# 敦賀発電所2号炉 ボーリング柱状図の記事欄に係るご指摘への回答

令和2年6月4日  
日本原子力発電株式会社

○令和2年2月7日の第833回審査会合において、当社が提示した審査資料「ボーリング柱状図・コア写真」の柱状図記事欄に関して、**ボーリングコアの肉眼による観察結果に基づく記載を削除して、コアの薄片試料の顕微鏡による観察結果に基づく記載へ変更している箇所**があることは不適切である旨のご指摘をいただいた。

第783回審査会合  
資料2、31頁  
(赤枠を加筆)

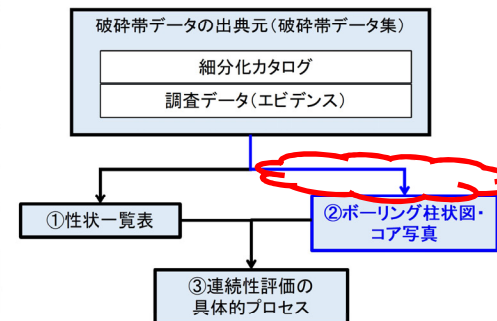
審査資料を作成する過程において、調査データを一元的に管理している元データ集「細分化カタログ」から柱状図等に観察結果等を反映することとしており、このプロセスにおいて、柱状図の記事欄に薄片観察結果に基づく記載を反映し、肉眼観察結果に基づく記載を削除していた。

- データ拡充により薄片観察結果が得られた場合には、「細分化カタログ」に追加し、そこから審査資料の柱状図記事欄にも反映するプロセスであった。（下図参照）
- この反映において、①で述べた原因ともあいまって、「性状一覧表」等の他の審査資料との記載の整合性を優先し、従前の記事欄にあった肉眼観察の結果に基づく記載を削除し、薄片観察の結果に基づく記載に変更（上書き）してしまった。

| 原因  | 対策  |
|---|---|
| <p>②審査資料を作成する過程において、柱状図記事欄の肉眼観察結果を変更し得るプロセスがあった。</p>  | <ul style="list-style-type: none"> <li>・提出した柱状図は変更しない資料作成のプロセスとする。</li> <li>・薄片観察の結果等は、「性状一覧表」、「薄片観察結果」等の別資料にとりまとめた審査資料とする。</li> </ul>  |

# 参考 1 - 1 第833回審査会合におけるご指摘事項の具体例

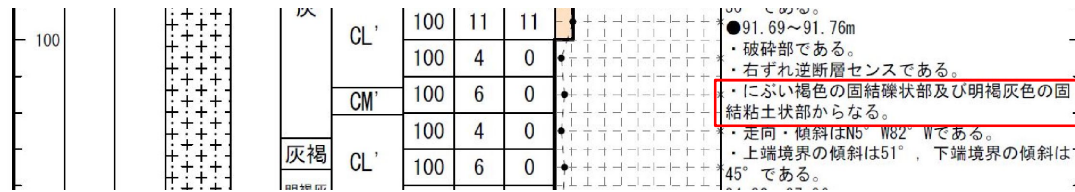
平成30年11月30日第657回審査会合で提示した審査資料では、コアの肉眼観察の結果に基づく断層岩区分の記載※1としていた。

- ・主に明褐灰色の固結礫状部からなる。
- ・明赤灰色の未固結粘土状部：累計幅 1.5cm

第833回審査資料では、上記の肉眼観察の結果に基づく記載を削除し、コアの薄片試料の顕微鏡による観察結果に基づく断層岩区分の記載※2へ変更(上書き)していた。

- ・明褐灰色の固結礫状部及び明赤灰色の固結粘土状部からなる。

○審査資料として提出しているボーリング柱状図の記事欄の記載については、他プラントの記載も踏まえ、**肉眼観察の結果のみ**とし、下表のように是正する。

第833回 性状一覧表 15. 非モデル化破砕帯 性状一覧表（12/19） 参考2-184頁（抜粋）（赤枠を加筆）

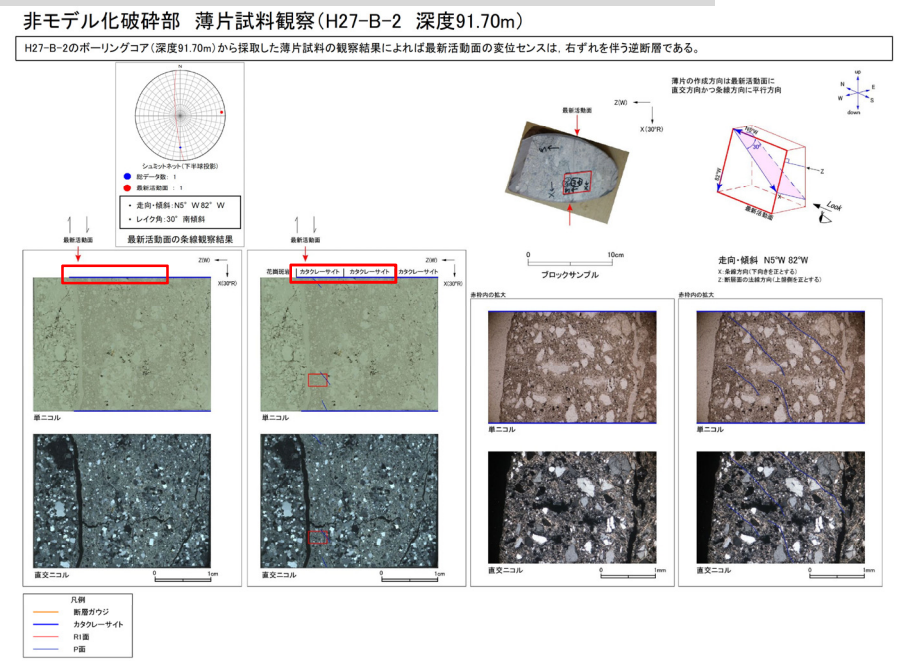
第657回  
 ・主ににぶい褐色の固結礫状部からなる。  
 ・明褐灰色の未固結粘土状部：累計幅0.8cm

第833回  
 ・にぶい褐色の固結礫状部及び明褐灰色の固結粘土状部からなる。

第657回  
 断層ガウジ・断層角礫の幅 (cm) 0.8  
 明瞭なせん断構造・変形構造 無

第833回  
 断層ガウジ・断層角礫の幅 (cm) -  
 明瞭なせん断構造・変形構造 -

(補足) 「断層ガウジ・断層角礫の幅 (cm)」と「明瞭なせん断構造・変形構造」の有無は断層ガウジに対して記載することとしており、薄片観察の結果によりカタクレーサイトと判断されたため、記載を削除して、「-」との表記にしている。
